NZ/9/2012/JW

Dotyczy : postępowania o udzielenie zamówienia publicznego na realizację zadania pn. „ Budowa przedszkola przy ul. Człuchowskiej w Gdańsku w ramach programu Budowa przedszkoli modułowych w dzielnicach rozwojowych Miasta”- I/PN/001/12

W związku z otrzymanymi zapytaniami dotyczącymi treści Specyfikacji Istotnych Warunków Zamówienia na podstawie art.38 ustawy Prawo zamówień publicznych, Dyrekcja Rozbudowy Miasta Gdańska wyjaśnia :

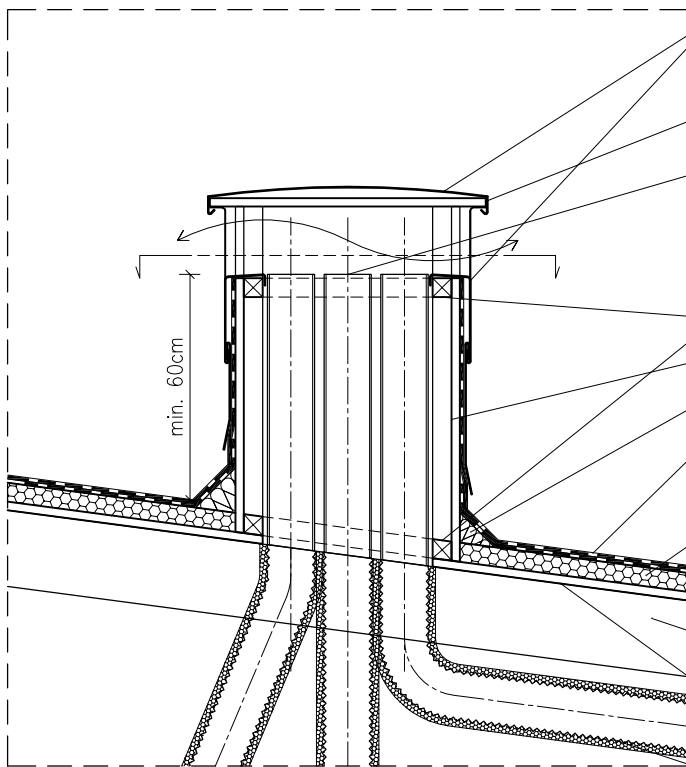
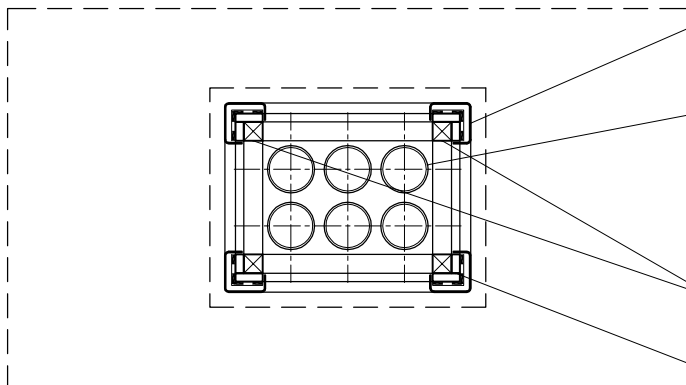
Prosimy o podanie sposobu wykonania pionów wentylacji grawitacyjnej (kominy ceramiczne)

Prosimy o podanie w jaki sposób zakończone są piony wentylacyjne na dachu.

Kanały wentylacyjne należy wykonać z rur SPIRO Ø125 oraz przewidzieć, w miejscach koniecznych, zabudowę z płyt g-k. Szczegóły na rys. AG4 w tomie „Architektura”
W przestrzeni obudowy kominów oraz w przestrzeni nadsufitowej należy bezwzględnie przyjąć izolację cieplną rur spiro z wełny mineralnej. Szczegóły na załączonym rysunku AG4.
